## Modulo per la presentazione delle osservazioni per i piani/programmi/progetti sottoposti a procedimenti di valutazione ambientale di competenza statale

**ID: [10427]** Progetto per la realizzazione di un impianto eolico denominato "Sant'Eufemia", costituito da 7 aerogeneratori di potenza unitaria pari a 7,2 MW, per una potenza complessiva dell'impianto pari a 50,40 MW, da realizzarsi nel Comune di Irsina (MT), con opere di connessione alla Rete elettrica di Trasmissione Nazionale (RTN) ricadenti anche nei Comuni di Oppido Lucano (PZ) e Genzano di Lucania (PZ). Codice pratica MYTERNA n. 202200594.

### TESTO DELL' OSSERVAZIONE

### Basilicata 2018

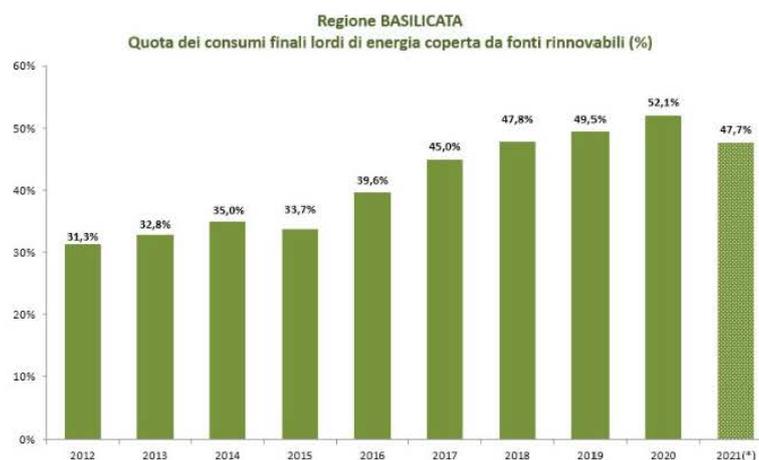
A dimostrazione di quanto sopra esposto, di seguito alleghiamo alcuni dati, fonte GSE, relativi al "Burden sharing" mettendo a confronto la Regione Basilicata anno 2018 e 2021 e la Regione Lombardia anno 2021. Come si potrà ben vedere, la prima Regione già nel 2018 aveva raggiunto e superato tutti gli obiettivi a differenza della seconda, ancora oggi inadempiente; stesso discorso dicasi per diverse altre regioni ancora lontanissime dal raggiungimento degli obiettivi sopra menzionati.

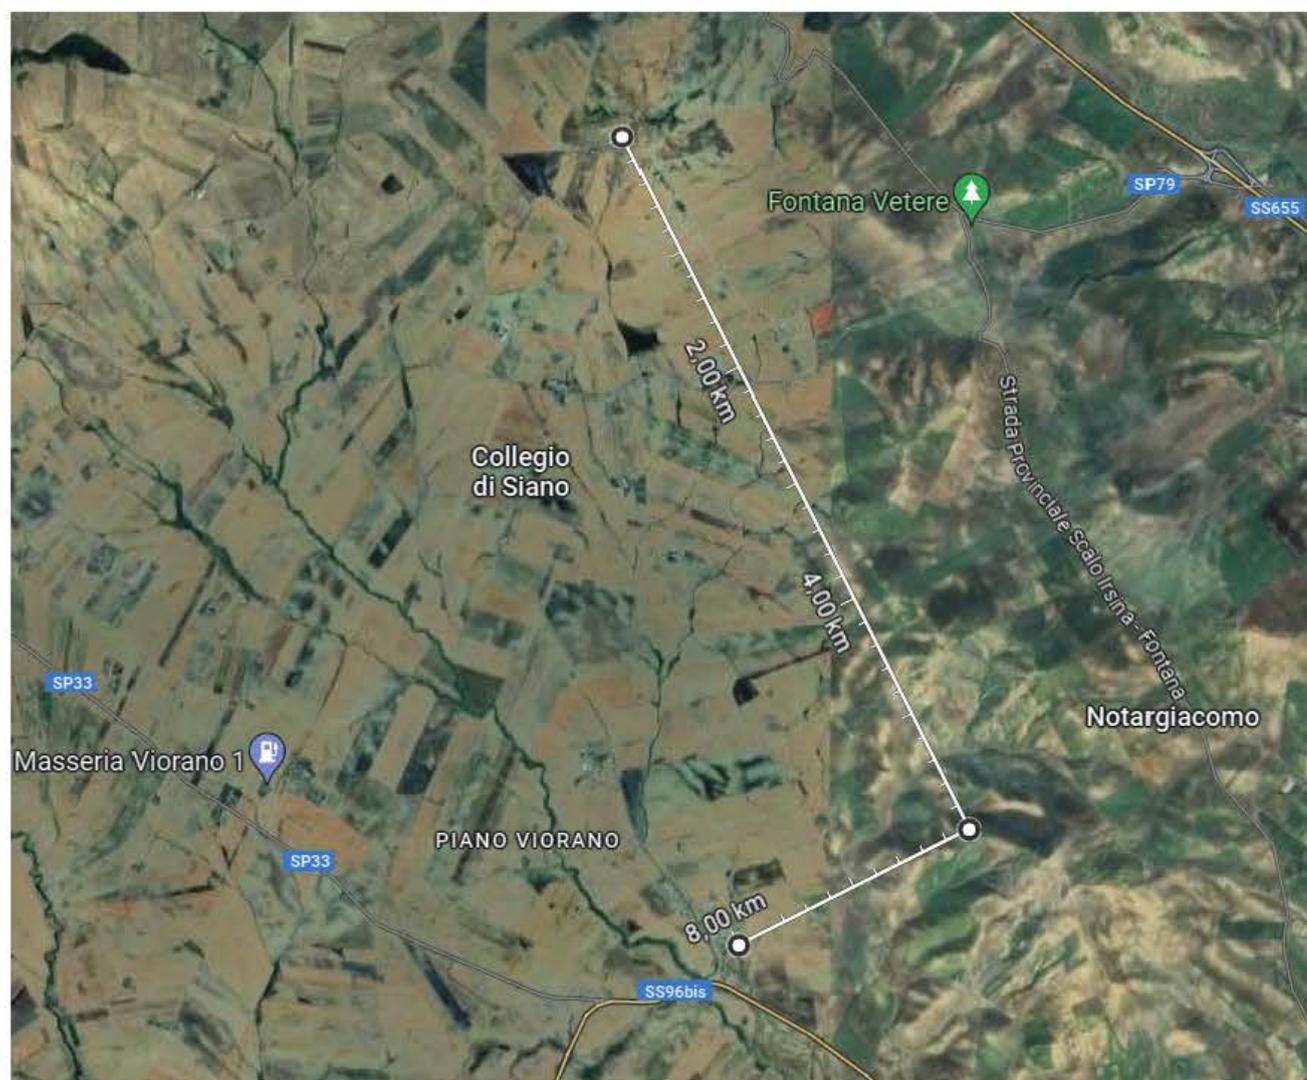
**Le foto simulazioni dell'elaborato IRS2 A 19 1 00, non rappresentano adeguatamente i luoghi** di cui sopra e, dovrebbero essere più prossime all'impianto, in posizione panoramica. Considerazioni maggiori per quanto riguarda propri gli impatti al belvedere della cima di Serra della Battaglia e, ai tratturi e strade provinciali in quota, case coloniche e aziende agricole in modo da accertare più obiettivamente gli impatti visivi creati dal progetto.

- Gli scatti inseriti, non risultano sempre nitidi, sono quasi sempre a valle e non a monte, hanno cono ottico con angolazioni non proprio corrette.

Vedasi fotogramma di Monte Serico scattato da posizione Nord-Ovest altezza uomo invece che a Sud-Est ed Est del Maniero, dalla sua torre, accessibile e frequentata da tantissimi turisti, con terrazza panoramica a 360° sulla "Fossa Bradanica" e sul "Parco Nazionale dell'Alta Murgia".

- Identico discorso per il fotogramma dell'area archeologica del Trigneto di Oppido Lucano. Esso è stato eseguito a valle, sulla SS 96 Bis, del sito e non a monte dentro l'area archeologica, collocata in posizione panoramica sulla valle, come Monte Serico.

Le rappresentazioni fotografiche oltre ad essere nitide, di alta risoluzione, devono comprendere lo stato di

fatto, lo stato con l'impianto e lo stato dell'impianto con le mitigazioni progettate.

- Il punto di scatto deve essere esterno alle centrali e simulare la vista da **quota osservatore** e dall'**altezza massima del ricettore**, monumenti, caseggiati della riforma, aree archeologiche, boschive etc., presenti nelle immediate vicinanze dell'impianto e nell'area vasta.

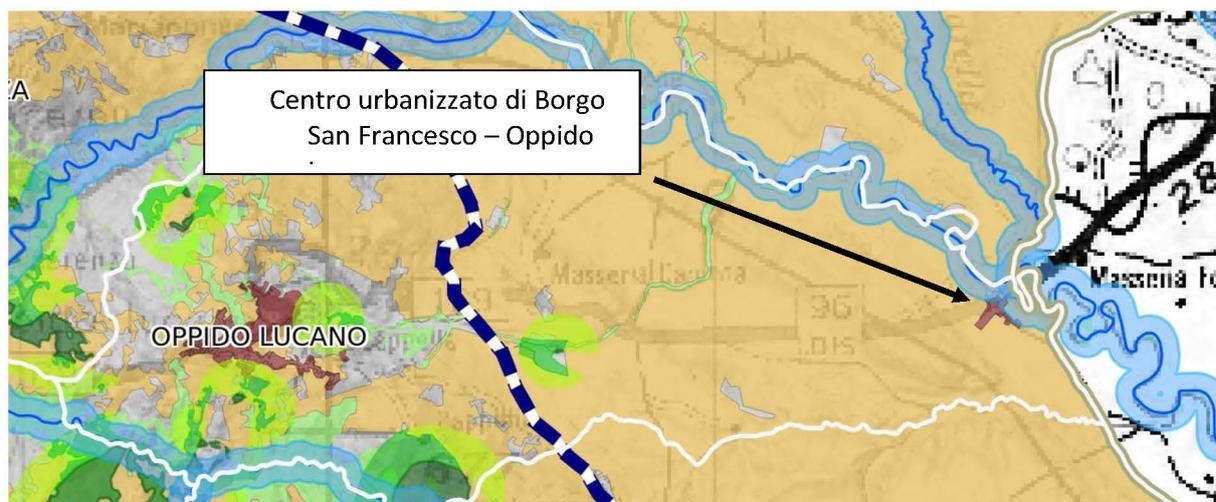
**Non rispettano il buffer di 1 km** dall'Area Archeologica del Trigneto D.Co.RE.PACU n°31 del 18/06/2020 e siti prossimi rilevati durante le campagne di indagine archeologiche degli ultimi anni;
